**OGGETTO:** D.D. n. DPC029/156 del 26/08/2020 - Presa d'Atto "all'esecuzione dei lavori urgenti di manutenzione e messa in sicurezza" finalizzati al ripristino delle sponde della Vasca 3 Lotto 3 – Discarica 3 del Consorzio Intercomunale C.I.V.E.T.A. gestita dalla Cupello Ambiente Srl.

**Relazione tecnica sui rilievi planoaltimetrici eseguiti in data 04/02/2021.**

OGGETTO: VERIFICHE PLANOALTIMETRICHE ESEGUITE SULLA SPALLA RIPARATA DELLA DISCARICA PER RIFIUTI SPECIALI NON PERICOLOSI SITA IN LOCALITA' VALLE CENA, DEL COMUNE DI CUPELLO (CH), IN DATA 04 FEBBRAIO 2021.

TAVOLA 01 - PLANIMETRIA: Rilievo Planoaltimetrico della Spalla riparata con calcolo delle pendenze della stessa;

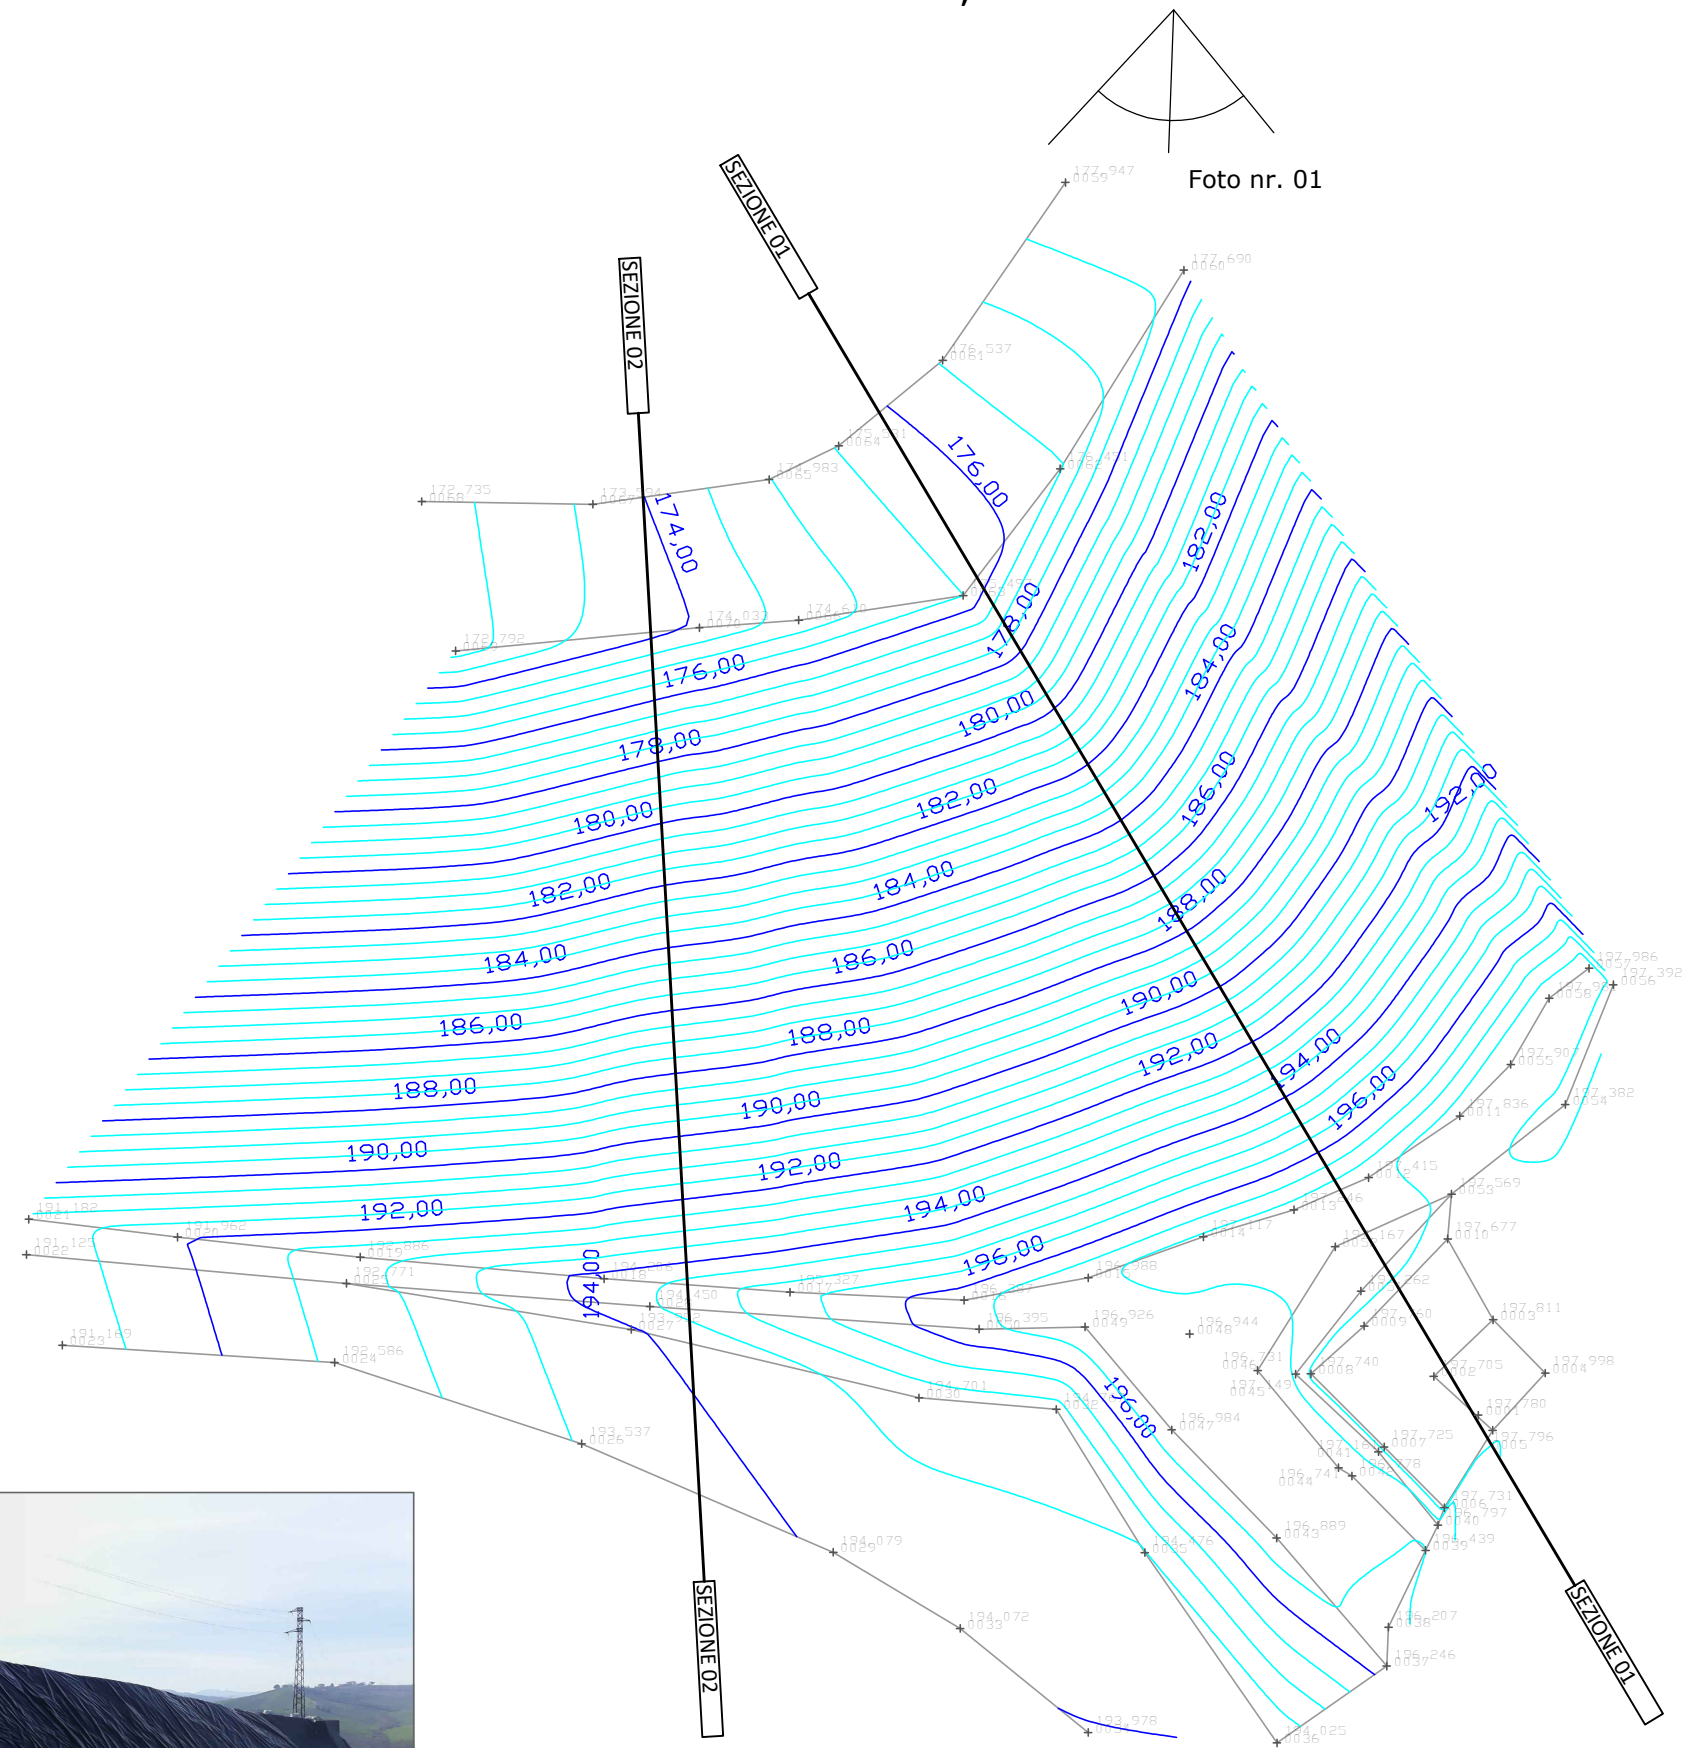
La tavola 01 PLANIMETRIA, riporta in scala 1:250 il rilievo planoaltimetrico eseguito da ARTA in data 04/02/2021, le curve di livello della spalla riparata e l'ubicazione delle due sezioni trasversali per la successive verifiche.

**PUNTI BATTUTI SULLA PORZIONE DI PARETE DELL'INVASO RIPRISTINATA A SEGUITO DI SMOTTAMENTO;**

TAVOLA 02 - SEZIONI: Rilievo Planoaltimetrico della Spalla riparata con calcolo delle pendenze della stessa;

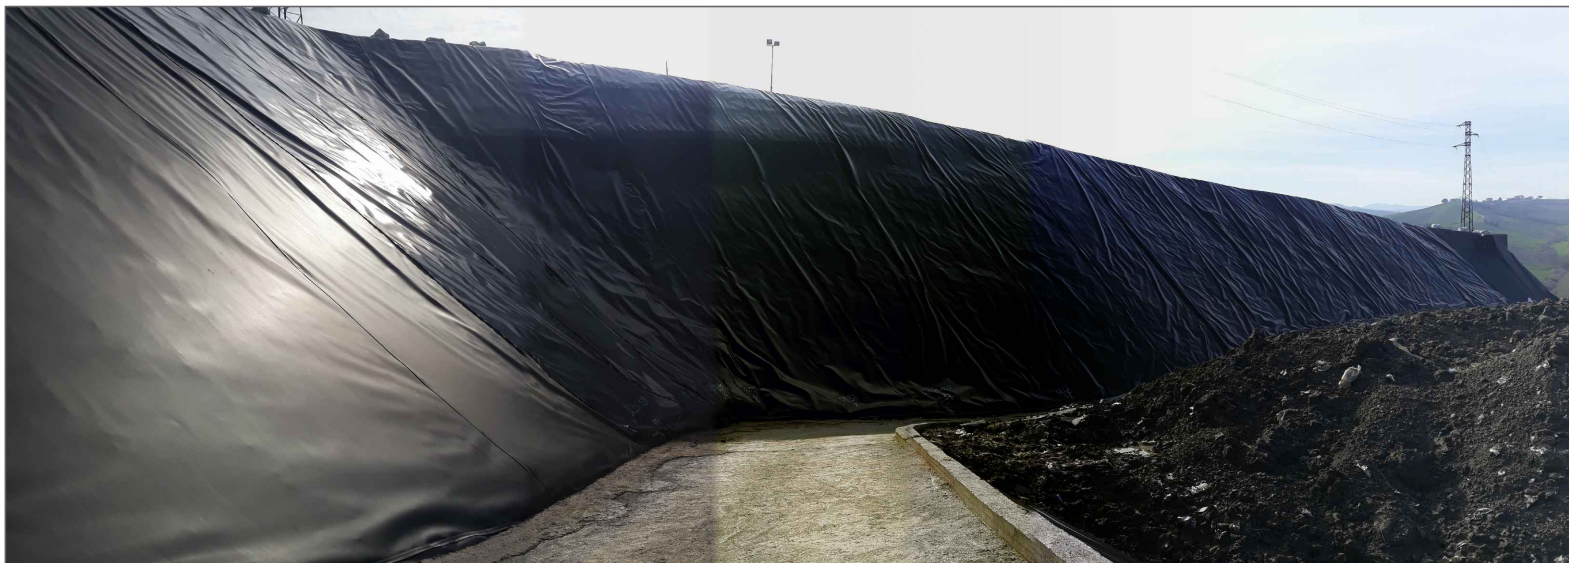
La tavola 02 SEZIONI, riporta l'elaborazione delle due sezioni trasversali, con l'indicazione dell'angolo di pendenza della parete dell'invaso dopo l'intervento di ripristino della stessa a seguito dello smottamento.

**Il risultato ottenuto di un angolo compreso tra i 42° e i 44° è coerente con gli elaborati contenuti nel solo progetto di messa in sicurezza approvato dall'A.C., di cui all'autorizzazione regionale D.D. DPC026/156 del 26/08/2020, in particolare con le indicazioni contenute nella TAV. R1: Relazione Tecnica Generale, datata Aprile 2020.**

Nella stessa tavola 02 allegata di ARTA vi è la rappresentazione visiva della differenza tra la lunghezza della scarpata verticale, se la stessa fosse stata ricostruita correttamente con un angolo di 30° circa e quella attuale dello stato di fatto.

DAL CALCOLO DEGLI ANGOLI DI SCARPATA, DOPO L'INTERVENTO DI RIPRISTINO DEL TRATTO OGGETTO D'INTERVENTO A SEGUITO DI SMOTTAMENTO, PER PERMETTERE IL RACCORDO ALLE PARETI LATERALI, SI OTTENGONO ANGOLI RICOMPRESI TRA I 42° E 44°;

COMUNQUE, PERSISTE LA DIFFORMITA' CON IL PROGETTO APPROVATO CON A.I.A. DPC026/02 DEL 23/07/2015 E V.N.S. DI CUI AL NULLA-OSTA REGIONE ABRUZZO - S.G.R. DATATA 24/05/2017 PROT. 139234, CHE PREVEDEVA ANGOLI DI SCARPATA RICOMPRESI TRA I 30° E 35° PER L'INCLINAZIONE DELLE PARETI DEL LOTTO 2 E 3.
